改善箇所説明図

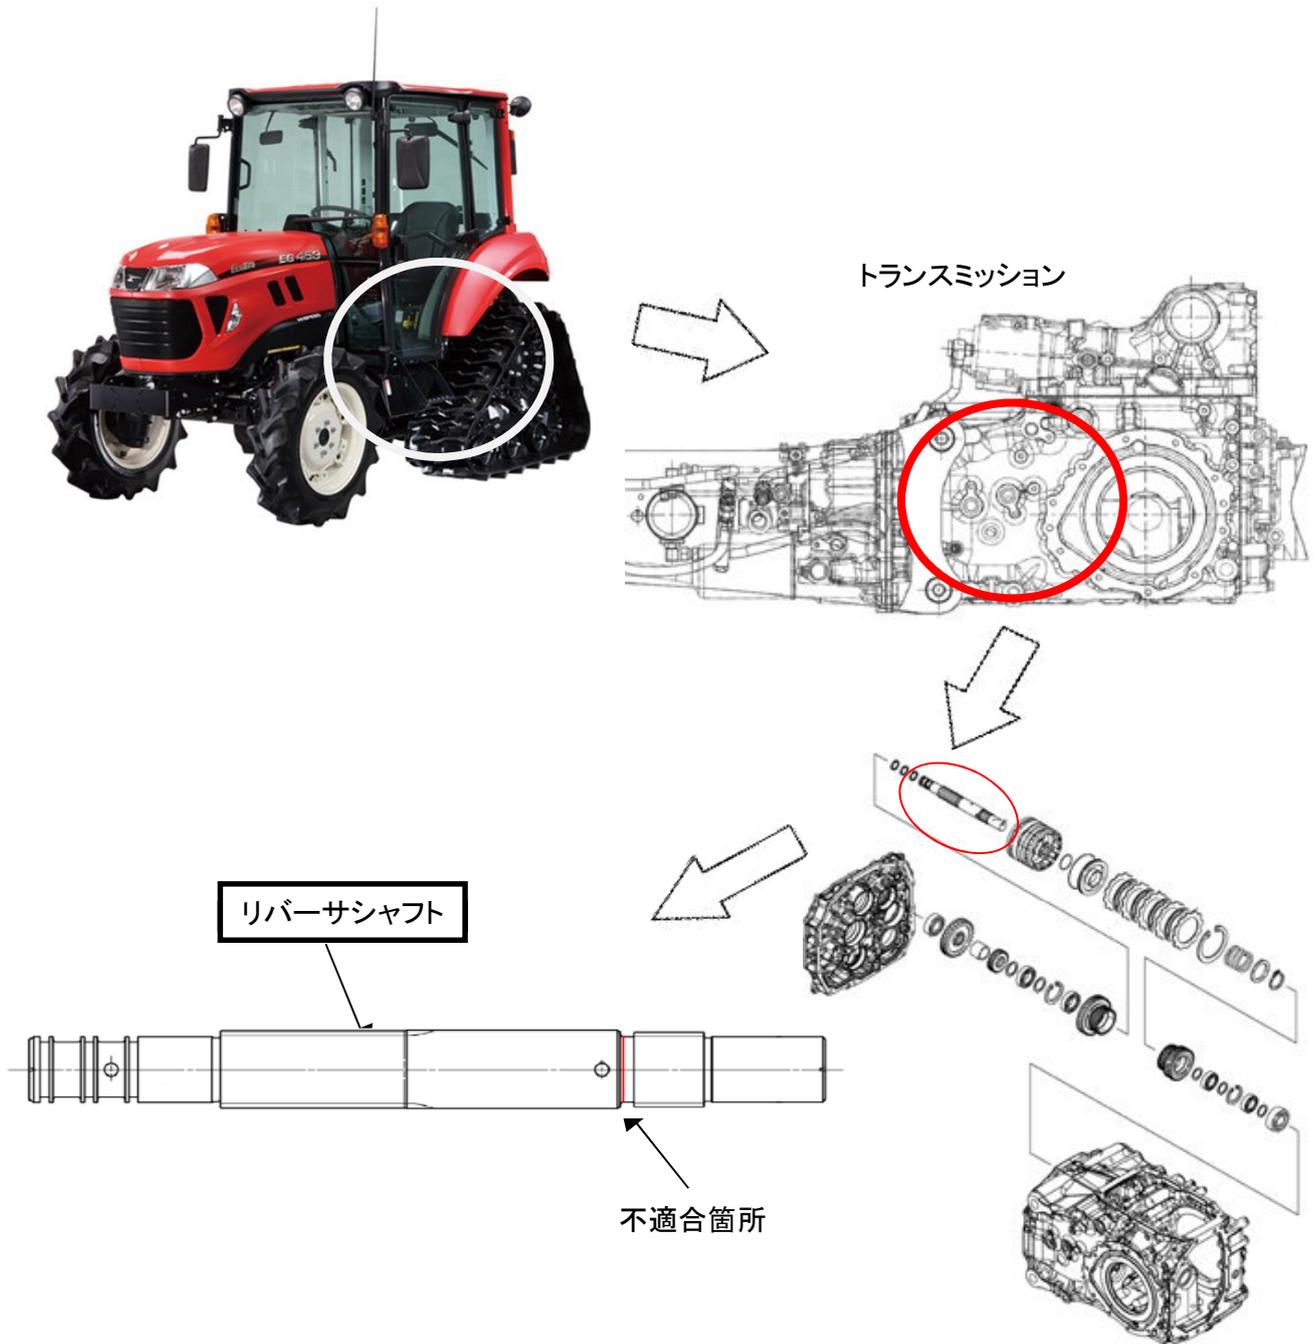
不具合発生箇所

後輪クローラ仕様の農耕トラクタの動力伝達装置において、リバースシャフトの強度が不足しているため、重牽引作業時にリバースシャフトに亀裂が発生することがある。そのため、そのままの状態で使用を続けると亀裂が進行し、最悪の場合、リバースシャフトが折損して走行不能となるおそれがある。

改善内容

全車両、リバースシャフトを対策品に交換する。

は、交換部品を示す。

識別

シャーシフレームとミッションを締結する右側面下側ボルトに白色のペイントを塗布する。
